改善箇所説明図

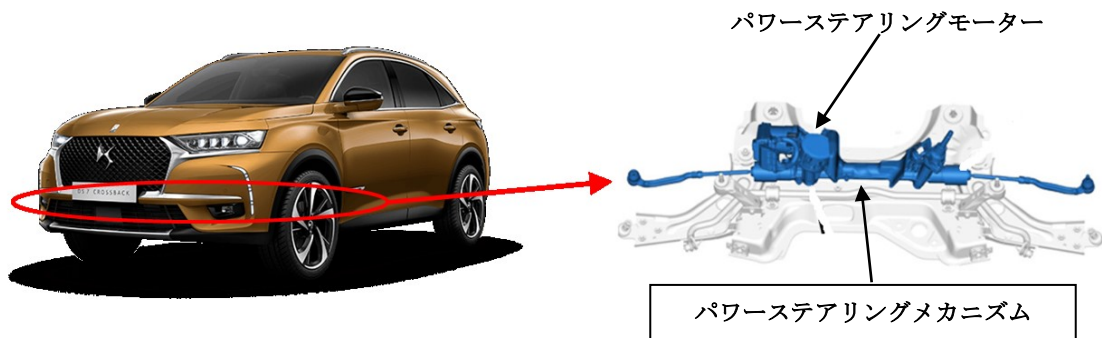
パワーステアリングメカニズムにおいて、パワーステアリングモーター製造ラインでモーターの設定が不適切なため、正規の設定と異なる状態で製造されたものがある。そのため、低速域でステアリングを大きく回した場合に、警告灯が点灯し、パワーステアリングのアシストが機能しなくなるおそれがある。

全車両、パワーステアリングメカニズムを良品と交換する。
